**ПЛИТЫ МОДЕЛЬНЫЕ СТАЛЬНЫЕ ДЛЯ ОПОК РАЗМЕРАМИ В СВЕТУ  
1600×1200 мм НА ФОРМОВОЧНЫЕ ЛИТЕЙНЫЕ МАШИНЫ  
С ПОВОРОТОМ ПОЛУФОРМЫ БЕЗ ДОПРЕССОВКИ**

**ГОСТ  
20118—74**

**Конструкция и размеры**

**Изменение № 1 ГОСТ 20118—74 Плиты модельные стальные для опок размерами в свету 1600×1200 мм на формовочные литейные машины с поворотом полуформы без допрессовки. Конструкция и размеры**

Черт. 1

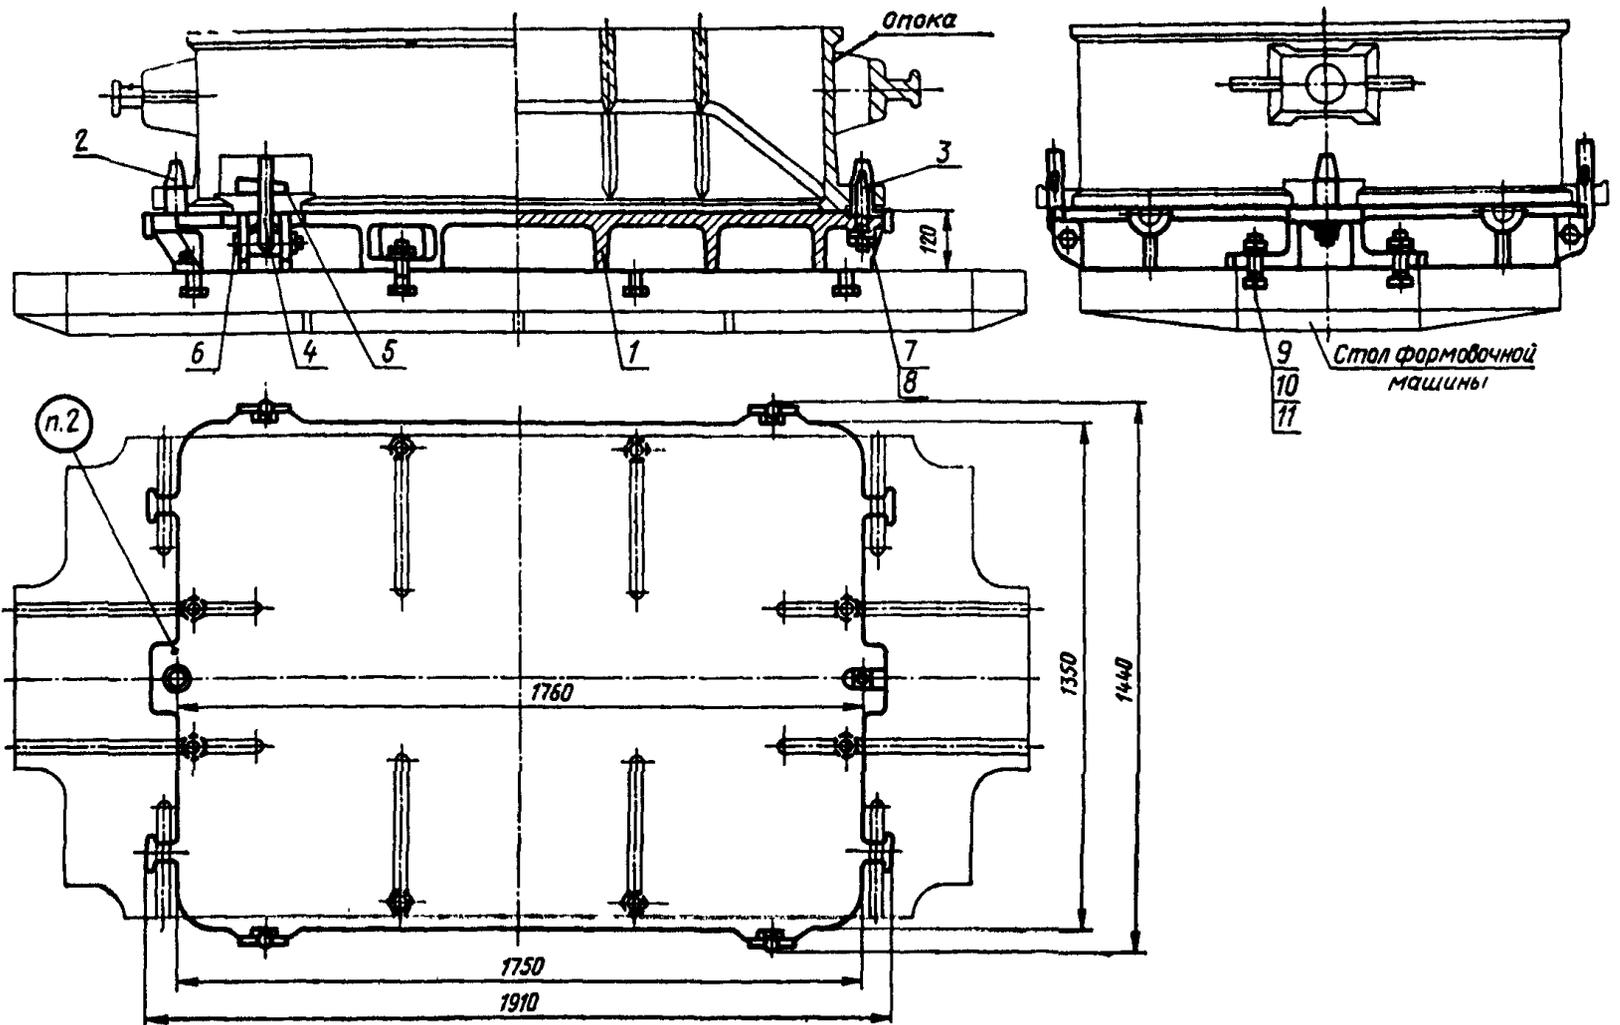
Пункт 1. Чертеж 1. Подрисуочная подпись. Заменить обозначение болта (поз. 9): M20×80.66.05 по ГОСТ 7808—70 на 7002—2589 по ГОСТ 13152—67.

Пункты 1, 3. Чертежи 1, 2. Заменить слова: «Теоретическая масса» на «Масса, не более».

Черт. 2

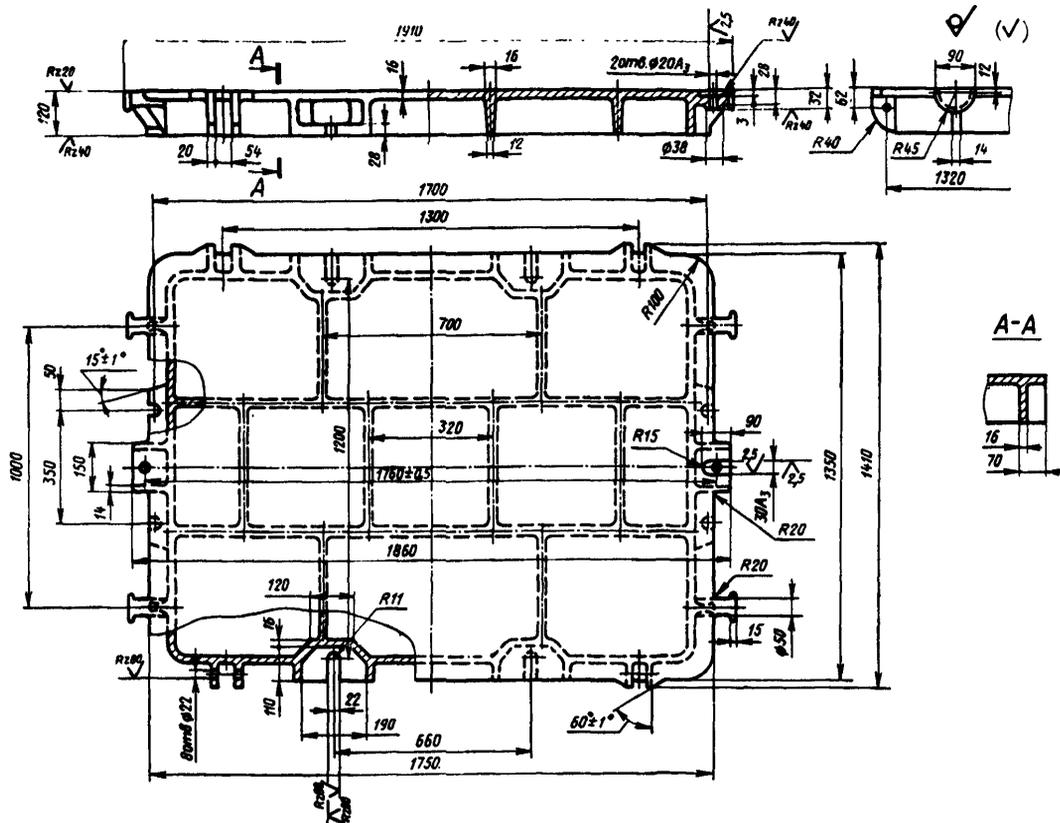
Пункт 3. Чертеж 2. Заменить обозначение: A<sub>3</sub> на H8;

вид сверху дополнить как указано на чертеже:
